**Avis de la mission régionale
d'autorité environnementale
Hauts-de-France
sur le projet de parcs éoliens
des sociétés « ferme éolienne de Claville Motteville »
et « ferme éolienne du Mont-Aubin »
sur les communes de Rocquencourt et Sérévillers (60)**

n°MRAe 2019-4028 et
2019-4027

*Localisation du projet (source : résumé non technique page 6)
(éoliennes du projet « ferme éolienne de Claville-Motteville » : E1 et E2)
(éoliennes du projet « ferme éolienne du Mont-Aubin » : E3, E4, E5 et E6)*

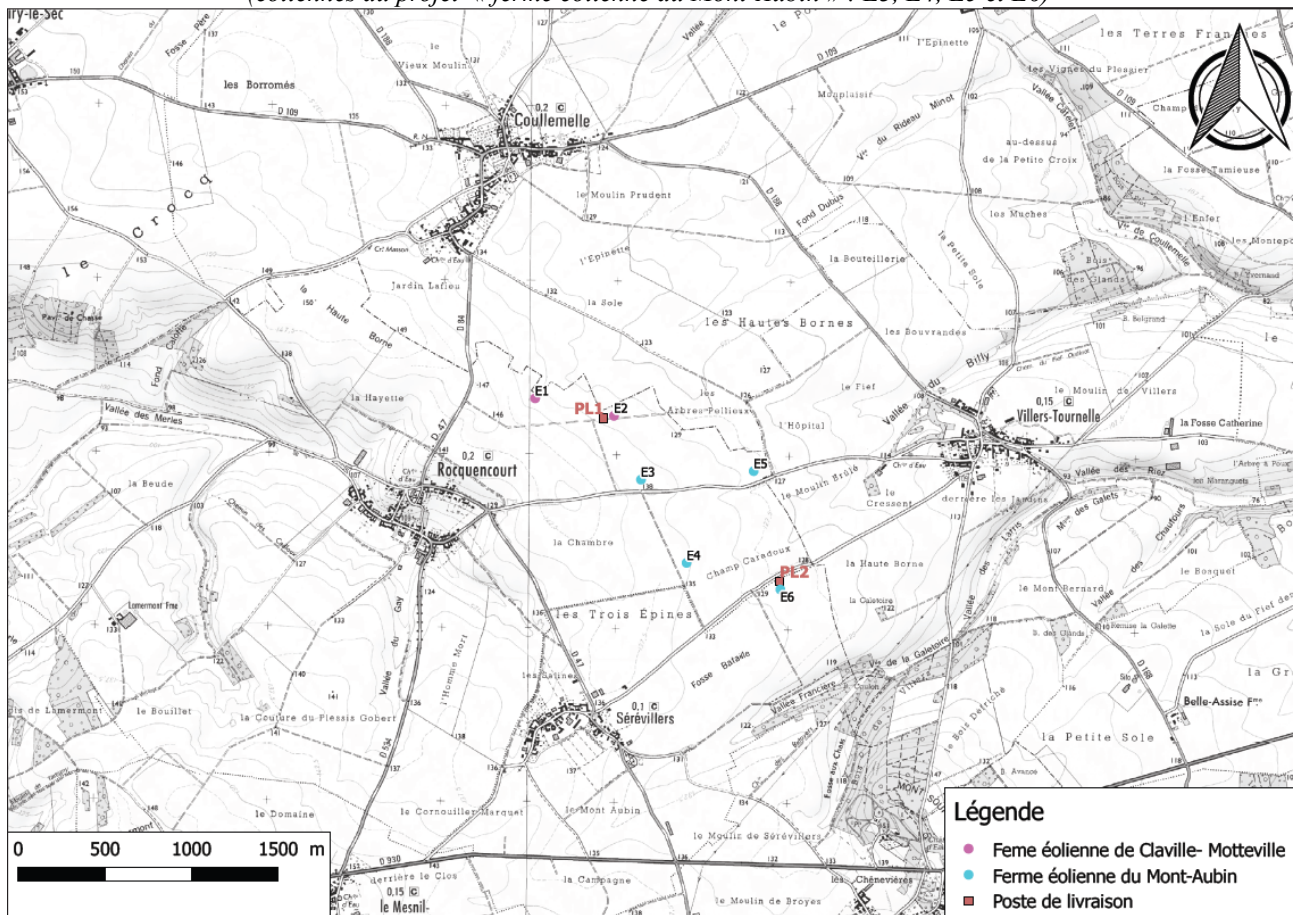
Le principal enjeu du projet est la disparition de l'une des rares zones de respiration paysagère au sein d'un secteur très marqué par l'éolien.

L'analyse paysagère est à compléter, notamment concernant le risque de saturation visuelle, ainsi que les mesures d'évitement, de réduction et compensation des impacts.

Contexte éolien (source : étude d'impact page 148)

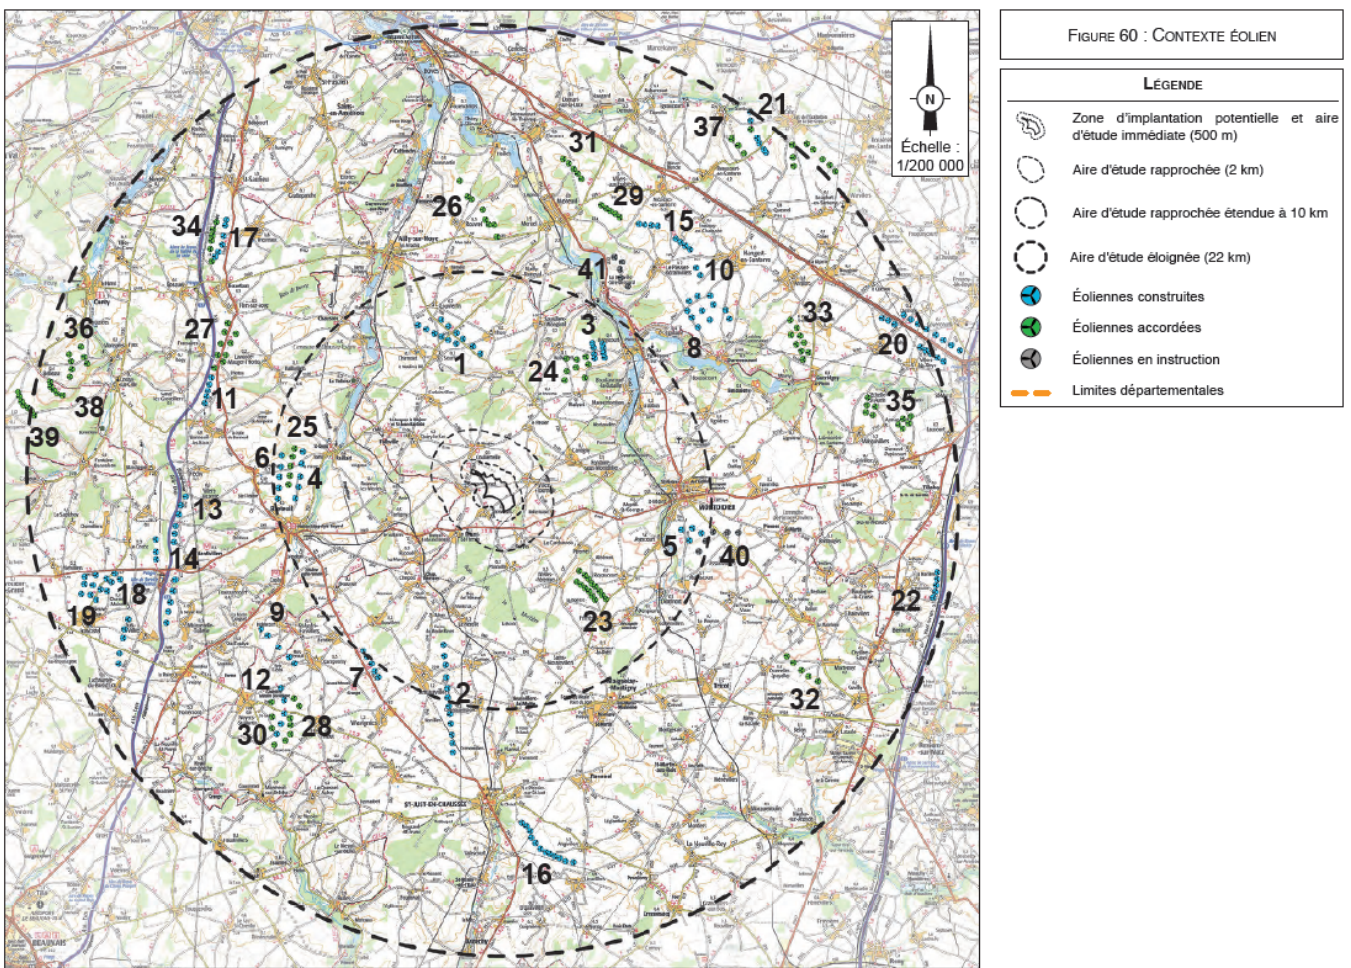
Le projet est localisé à moins de 10 km des parcs éoliens existants et accordés (et non 15 km comme le dit l'étude paysagère page 298). La respiration paysagère existante permettait des distances de 15 km entre les différents secteurs éoliens existants. Le projet, en s'implantant au cœur de cette zone de respiration réduit les distances entre les parcs à moins de 10 km. La respiration paysagère

disparaît ainsi, et l'occupation de cette zone par des éoliennes devient continue entre les différents secteurs du Val de Noye au Nord à la Croisette au Sud, des parcs éoliens de Breteuil à l'Ouest au parc éolien du Champs Feuillant à l'Est. Ce projet, implanté dans un secteur dense, où les parcs éoliens construits et accordés sont distants les uns des autres de moins de 10 km sur une centaine de kilomètres sur un grand arc de cercle au sud d'Amiens, présente un impact très fort sur l'implantation éolienne existante et la diversité des paysages concernés, en créant un effet de banalisation du paysage sur le paysage à grande échelle, c'est-à-dire avec la présence très forte dans le paysage d'un élément standardisé (éolienne) sur des dizaines de km, de nature à affecter la diversité et les spécificités des paysages traversés.

L'enjeu de l'implantation du projet dans une zone de respiration paysagère inter-secteurs n'est absolument pas identifié, donc également non traité. Le projet ne prend pas en compte l'articulation avec les projets existants environnants, afin d'éviter la disparition de la respiration paysagère et la banalisation des paysages générée.

L'autorité environnementale recommande d'identifier, de prendre en compte les zones de respirations paysagères inter-secteurs et l'articulation avec les projets existants afin d'éviter la disparition de la respiration paysagère et la banalisation des paysages générée.
